REVISIÓ DEL PROJECTE DE REFORMA DELS LOCALS DE LES PLATGES DE BARCELONA, ALS DISTRICTES DE CIUTAT VELLA I SANT MARTÍ

INFORME DE REVISIÓ

PROJECTE EXECUTIU DE REFORMA DELS LOCALS DE LES PLATGES DE BARCELONA, ALS DISTRICTES DE CIUTAT VELLA I SANT MARTÍ

INFORME DE REVISIÓ DEL PROJECTE

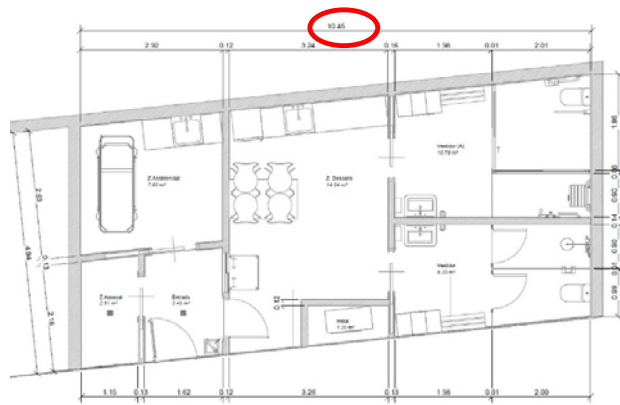
CAPÍTOL / DOCUMENT	OBSERVACIONS 18/12/2024
	Informació prèvia / Estat actual Plànol 1.2-01 Estat actual. Planta. Manca indicar clarament els locals que hi ha a cada costat. Sembla que només hi ha local a l'esquerra, però en fotografies sembla que a la dreta també hi ha. Manca indicar per a cada estança l'alçada del sostre Manca afegir cotes de la zona exterior d'accés i de l'interior del local. Manca indicar l'accés actual. Manca dibuixar la distribució dels muntats de la façana. Manca definició dels materials existents, principalment les parets de l'envoltant del local que es mantenen. Manca definició de les instal·lacions existents. Per ajudar a entendre l'estat actual de local, es recomana incorporar un plànol amb fotografies actuals tant de l'interior com de la façana i de l'espai exterior. Plànol 1.2-02 Estat actual. Alçat. Manca indicar la distribució dels muntants de façana on van els envans. Afegir fotografies per a entendre millor l'alçat. Indicar constructivament com és la façana i els elements d'aquesta. Quant s'indica +02.50-FR-Sostre02 i +02.04 -FR-Sostre01, no queda clar a quins sostres es refereixen. Interior o exterior?. Es recomana indicar el límit de local.

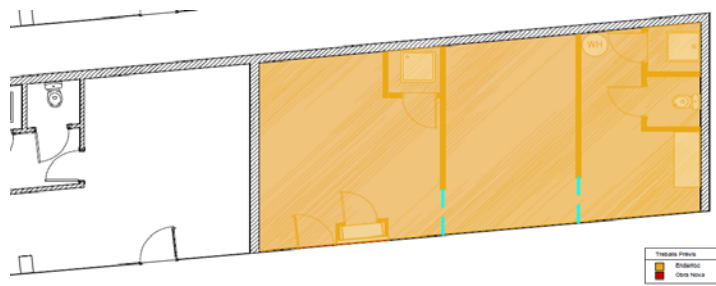
CAPÍTOL / DOCUMENT	OBSERVACIONS 18/12/2024
	Plànol 1.2-03 Estat actual. Seccions: a les seccions S-04 i S-05 manquen les alçades del sostre. La secció S-04 que talla la façana i la porta d'entrada, és molt esquemàtica. Cal incorporar el ràfec exterior a la secció.  Manca un plànol de l'estat actual de les instal·lacions amb la ubicació dels elements importants com comptadors, escomeses, entrades al local, unitats exteriors de clima, cotes, ... Per ajudar a entendre l'estat actual de local, es recomana incorporar un plànol amb fotografies actuals. Proposta arquitectònica Hi han cotes que no son correctes. Plànol 2.1-01, per exemple, s'indica 10,45m però amidada sobre plànols A3 a escala 1/50 és de 10,10 m.  Plànol 2.1-01, manca afegir a la taula de superfícies, el volum de cada dependència. Els vestidors s'anomenen: Vestidor (A) i Vestidor. No seria més coherent: Vestidor (A) i Vestidor (B) ? Manca un secció transversal tallant per la porta d'accés. Plànol 2.1-02 - Alçat, manquen cotes dels nous elements (nova porta d'accés, noves reixes,). Manca indicar els eixos de replanteig d'aquests elements. Els plànols en 3D 5.5-01, 5.5-02, 5.5-03 i 5.5-04, inclosos en el sistema de compartimentació, haurien d'estar a l'apartat de proposta arquitectònica.

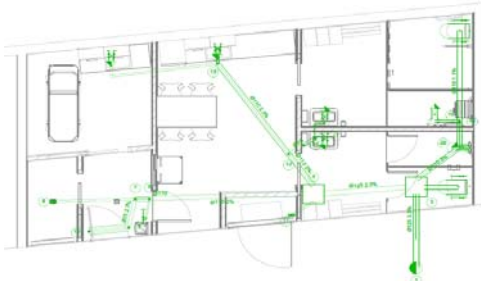
CAPÍTOL / DOCUMENT	OBSERVACIONS 18/12/2024
	Requisits de l'edifici / Accessibilitat Plànol 3.1-01 Accessibilitat. Planta. Manca indicar l'accés a l'edifici. Manca afegir cotes de nivell interiors i exteriors. Confirmar que les portes previstes obertes deixen un pas lliure de 80 cm. Sinó optar per fulles de 90 cm. Requisits de l'edifici / Seguretat en cas d'incendi Manca plànol. Aquest hauria d'estar en concordança amb l'indicat a l'Annex 3. Incendis.
Pressupost	Es detecten partides amb marques comercials. Es detecten moltes incoherències entre les descripcions dels plànols i de les partides del pressupost. En general, les partides d'obra tenen més detall que els plànols o la memòria. Hi ha partida que a la descripció s'indica el criteri d'amidament. El criteri d'amidament va al plec de condicions tècniques particulars no a la partida d'obra.
TREBALLS PREVIS / ENDERROCS	
Memòria	La memòria és molt breu i no indica en detall les actuacions d'aquest capítol. Manca indicar les afectacions a tercers (locals propers, via pública, escomeses,), i les mesures a adoptar per minimitzar els riscos.

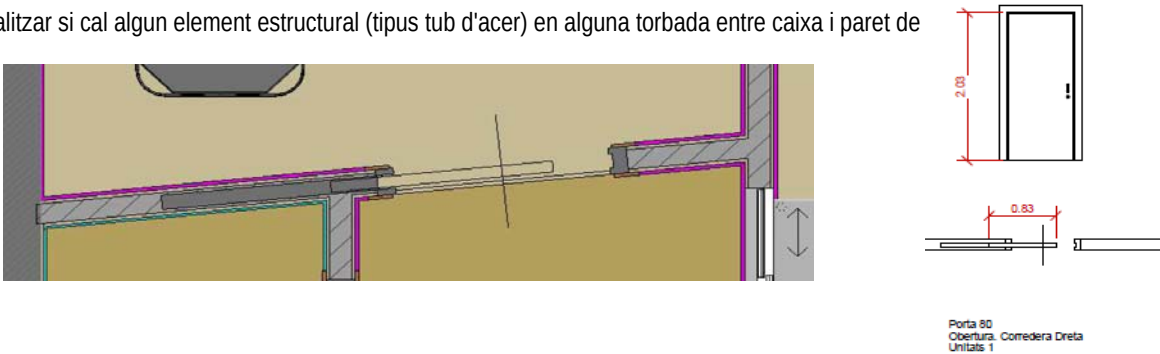
CAPÍTOL / DOCUMENT	OBSERVACIONS 18/12/2024
	Hi ha partides d'obra que indica el desmuntatge de l'element amb aplec de material. Manca indicar que es fa amb el material recuperat.
	No es poden comprovar amidaments ja que en plànols no estan localitzades les partides que s'indica en el pressupost.
	Manquen les partides del desmuntatge del mur cortina.
SISTEMA D'ENVOLVENT I ACABATS EXTERIORS (part massissa, obertures, elements de tancament i protecció, i elem. singulars)	
Memòria	Manca crear capítol i detallar les intervencions a la façana.
Documentació gràfica	Manca crear capítol i afegir plànols exclusivament de les intervencions a la façana: -Modificacions en el mur cortina existent. -Reubicació de la porta d'accés. -Noves reixes metàl·liques. -Nou marxapeus. -Noves reixes ventilació petites. -Etc. Els esquemes dels elements practicables i fixes exteriors han d'estar en aquest capítol, no a compartimentació interior. (De cada element caldrà indicar: codi de l'element, dimensions i cotes, característiques dels materials que els conformen, gruixos i espessors dels materials, unions i fixacions, nombre de fulls i tipus d'obertura, si s'escau). Manca detall porta d'accés. S'indica en el plànol 5.2-02: "Porta existent. Ubicar de nou si cal". És el Projecte el que ha de indicar si cal o no. Segons les plantes es veu clarament que cal ubicar. Cal preveure econòmicament la partida corresponen d'aquest treball, i les possibles afectacions al mur cortina. Manca secció constructiva de la façana. Manca detall constructiu de la nova reixa de façana. Al plànol 5.2-02 no s'indica material de la reixa ni acabat. Cal indicar material, acabat, mides, Manca detall constructiu de la reposició mur cortina afectat (vidres/plafons nous, gruixos, prestacions,).

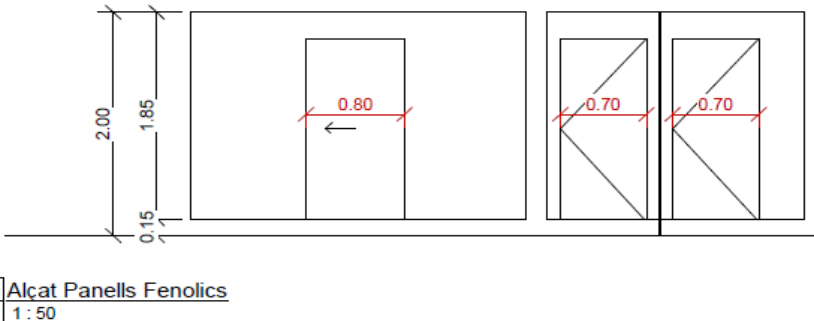
CAPÍTOL / DOCUMENT	OBSERVACIONS 18/12/2024
SISTEMA DE COMPARTIMENTACIÓ I ACABATS INTERIORS	
Memòria	La memòria és molt breu i no indica en detall les actuacions d'aquest capítol.
Documentació gràfica	Per tal de que la informació sigui més clara i estigui més endreçada el plànol 5.1-01 "Sistema de compartimentació i acabats - Materials - Planta" s'ha de dividir en plànols per sistemes constructius: - Plànol de divisòries interiors. - Plànol de fusteries interiors, proteccions i elements singulars. - Esquemes (escandalls) de fusteries interiors. - Plànol acabats verticals. - Plànol acabats sostres / cel rasos. - Plànol paviments. Les llegendes dels plànols no indiquen la definició completa i detallada dels materials. Només s'indica noms genèrics dels elements com "Paviment zones seques, Paviment zones humides, Sòcol ,". Manca indicar per a cada element constructiu: -Codi assignat a la llegenda i localitzat en planta. -Materials i capes que el conformen. -Gruixos i espessors dels materials i capes,... Manquen alçats i seccions on s'indiquin les alçades dels elements que arriben a sostre (enrajolats, ...): El plànol 5.2-01 "Fusteria i serralleria - planta" manca indicar la finestra entre l'entrada i la zona descans. El plànol 5.2-02 "Fusteria i serralleria - detalls" només conté esquemes de les fusteries i cotes, sense cap descripció dels materials que les formen. Dels esquemes de cadascuna de les portes, finestres, mampares, reixes, etc., caldrà indicar: - Codi de l'element. - Dimensions i cotes. - Característiques dels materials que els conformen. - Fixacions, suports, manetes, condemnes, pany amb clau, topalls, ... - Detalls dels elements singulars. En els plànols d'aquest capítol és convenient que no surti dibuixats el mobiliari mòbil (taules, cadires,...). Respecte de les portes corredisses encastades, manca indicació de com és la caixa on s'encasten aquestes portes. Manca: - Dibuixar en els plànols correctament la caixa encastada. - Definir el gruix que ha de tenir aquesta caixa perquè lligui amb la paret de bloc. - Definir la mida de la caixa principalment en alçada per a definir que va sobre la caixa fins arribar al sostre. - Definir acabats de la caixa. - Analitzar si cal algun element estructural (tipus tub d'acer) en alguna torbada entre caixa i paret de

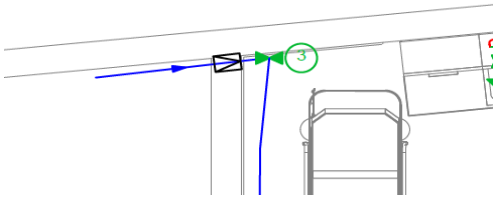
CAPÍTOL / DOCUMENT	OBSERVACIONS 18/12/2024
	Manca secció constructiva de la formació de la dutxa i dels sòcols en mitja canya (capes, gruixos i material dels paviments, de la formació de la dutxa i dels sòcols en mitja canya).  Secció Tipus Zones humides. Làmina impermeabilització en paviment i sòcul >20cm Manca indicar el grau de lliscament dels paviments segons el SUA 1 del CTE. Manca localització en planta i detall de la reposició de la llosa/solera a les zones on s'han executat els rases per a la instal·lacions soterrada de sanejament. El plànol 5.3-01 Panells fenòlics" indica el replanteig de les mampares sense indicar tipus de fenòlic, gruix, material de l'estructura i dels peus, ... Segons partida del pressupost sembla que aquest material sigui aprofitat. Confirmar. Entre el Vestidor (A) entre la dutxa i el wc hi ha una mampara que no està indicada. Potser es tracta d'un tirant, però no queda clar. L'alçat no és correcte ja que les portes es dibuixen molt baixes.  Alçat Panells Fenòlics 1 : 50

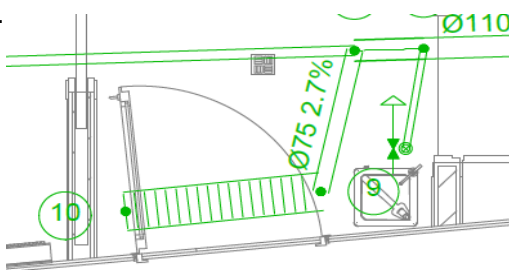
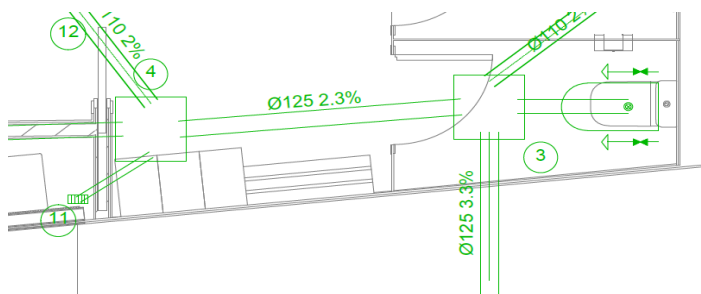
CAPÍTOL / DOCUMENT	OBSERVACIONS 18/12/2024
SISTEMA DE CONDICIONAMENTS, INSTAL·LACIONS I SERVEIS	
FONTANERIA	
Memòria	Memòria molt breu però ampliada a l'Annex 05 on s'inclouen càlculs dels diàmetres. La part d'aigua calenta es desenvolupa a l'apart de instal·lacions tèrmiques.
Documentació gràfica	Hi has dos plànols de fontaneria, el 6.1.02-01 i 6.1.02-02. Manca plànol amb indicació dels aparells sanitaris. Manca indicar clarament la instal·lació que va en superfície i la que va encastada (parets i sostre). Manca identificar els tubs que van aïllats i els que no. Sembla que l'escomesa d'aigua ve pel local contigu. Indicar clarament, i ubicar la previsió per al comptador.  Manca descripció de l'acumulador previst. No és necessari dibuixar el mobiliari mòbil ja que molesta per entendre els plànols i en alguns casos tapa alguna instal·lació. S'indiquen uns números encerclats, de l'1 al 10 que no queda clar a que corresponen.

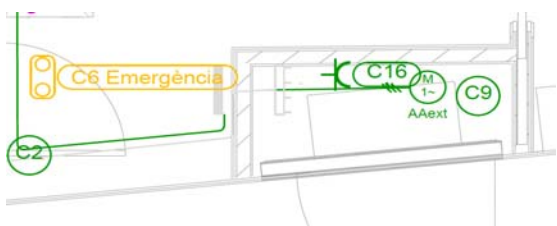
CAPÍTOL / DOCUMENT	OBSERVACIONS 18/12/2024
	S'indiquen uns números encerclats, de l'1 al 22 que no queda clar a que corresponen. La reixa lineal prevista a l'entrada sembla que seria més convenient col·locar-la a l'eix de la porta d'accés si el que es vol es evitar l'entrada d'aigua de l'exterior.  Hi ha trams connectar a 90° que cal evitar. Cal definir si el desguàs de les aigüeres dels mobles va en muntatge de superfície fins arribar al terra o bé va encastat en el parament vertical.
Pressupost	Les mides dels pericons indicades a les partides no coincideixen amb les de la DG. Hi ha una partida de repercussió d'ajudes per m2 que cal refer per una partida d'ajudes conjunta per a totes les instal·lacions. Manca la partida de les buneres.
Solució constructiva	No es considera correcta el disseny de la xarxa soterrada amb pericons de registre interior. Es recomana dissenyar la xarxa sempre tancada, i amb sífo i registre interior amb tapa roscada.
